Formulario recomendado para realizar las
Propuestas, observaciones y sugerencias al Proyecto de Plan
Hidrológico de la Demarcación Hidrográfica del Ebro.
Revisión de tercer ciclo (2021-2027)

Organización/Particular: AGRÍCOLA DEL EBRO S.L.

Documento al que se refiere: Anejo 12 Programa de medidas

Nº de párrafo: Código EU. Medida ES091_3_2963

Figura 1 Alternativa propuesta por la Confederación Hidrográfica del Ebro

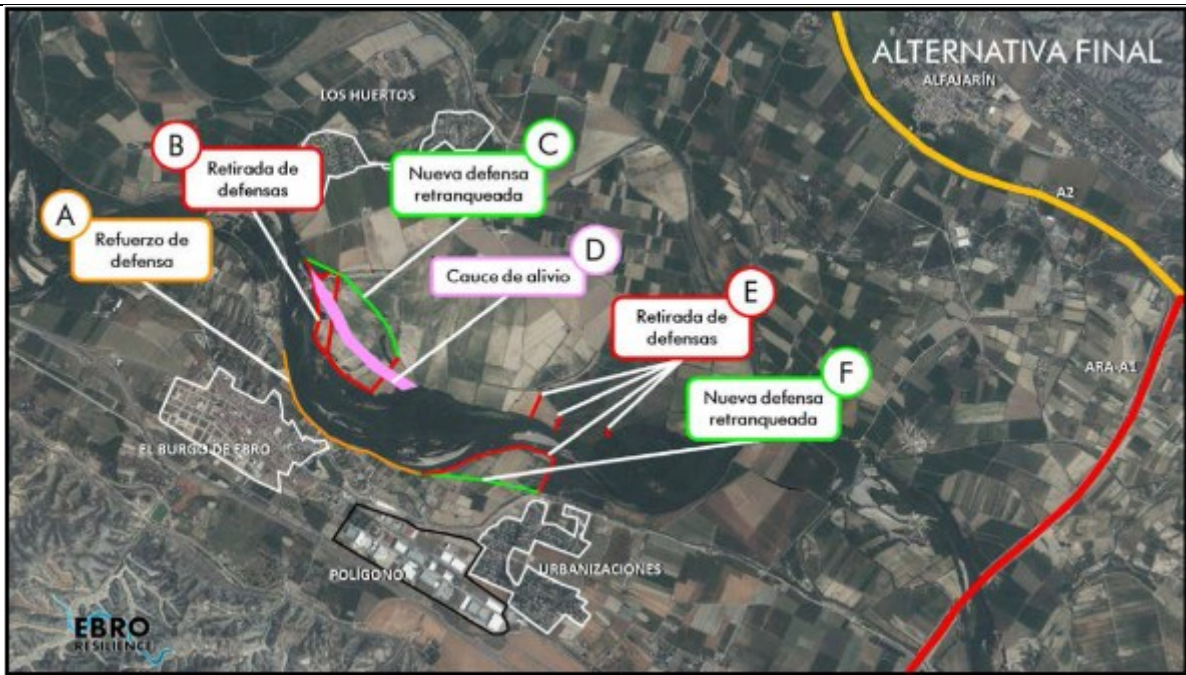
En líneas generales estamos de acuerdo en las actuaciones B, C y D señaladas, pero yendo más al detalle nos preocupa el trazado marcado para la nueva defensa retranqueada en su inicio aguas arriba y que se señala en la Figura 2.

Figura 3 Detalle del trazado para la mota actual y retranqueada en la alternativa propuesta

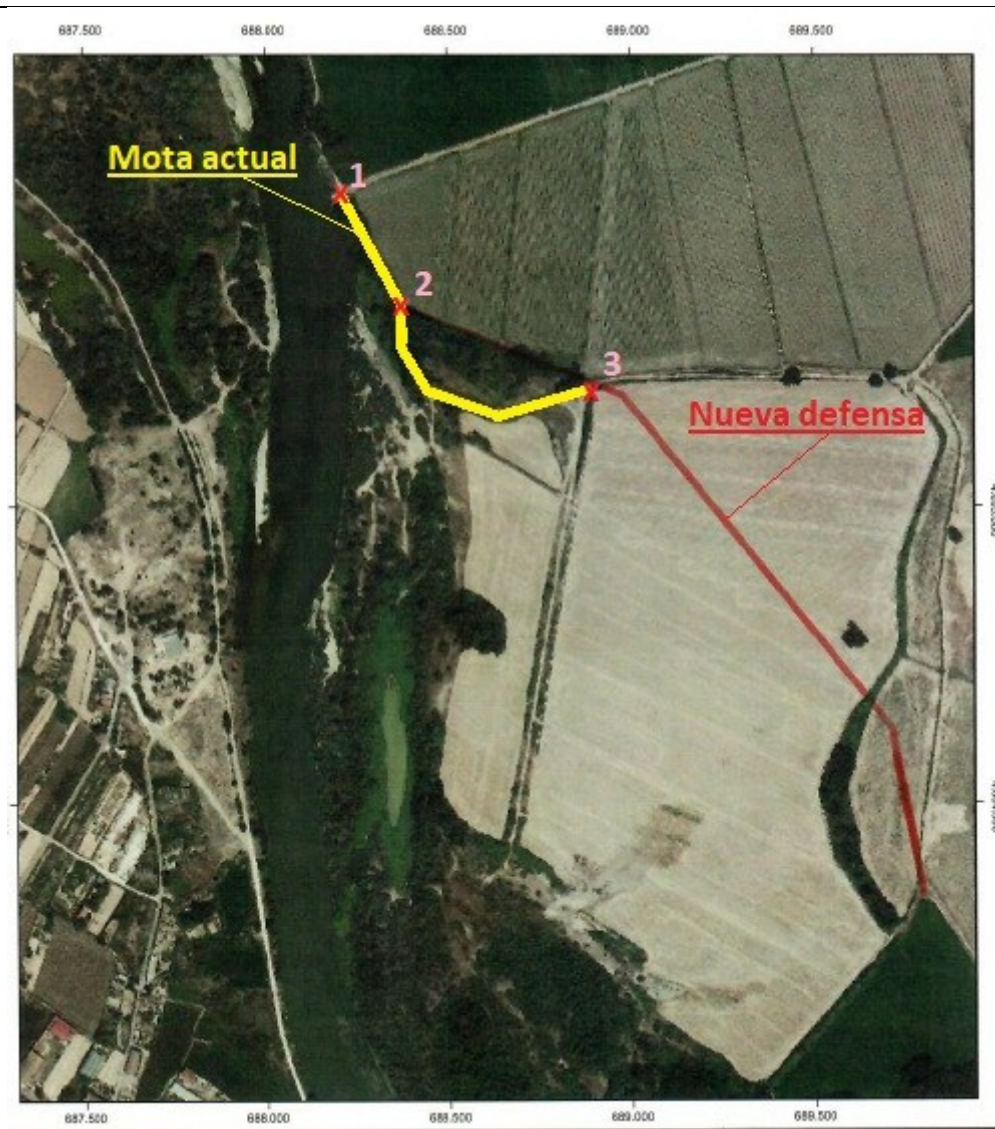
En la Figura 3 se observa con más detalle el trazado propuesto (línea roja) en esta zona para la nueva defensa retranqueada y la mota ya existente. Las coordenadas UTM (Datum ETRS89 huso 30) de los puntos indicados en la figura son las siguientes:

Nuestra inquietud ante la alternativa planteada es porque la mota en su estado actual está ejerciendo una labor vital de contención en las avenidas ya que es la prolongación de la defensa de la zona de La Alfranca y además evita la entrada directa del Ebro durante las avenidas hacia la zona urbanizada de Los Huertos. Además de su robusta construcción de escollera, dispone de defensas transversales a la corriente y sobre ella se ha asentado una importante cobertera de vegetación autóctona. En las siguientes fotografías se observa el estado actual de la mota.

Por lo indicado solicitamos que, para seguir ejerciendo su fundamental papel de protección ante avenidas y para la estabilidad del extremo noroeste del cauce de alivio que se pretende habilitar, se mantenga el actual trazado de la mota. También sería aconsejable que se mantuviera constante la cota de la defensa actual y retranqueada desde el punto 1 hasta el 3 de la Figura 3.
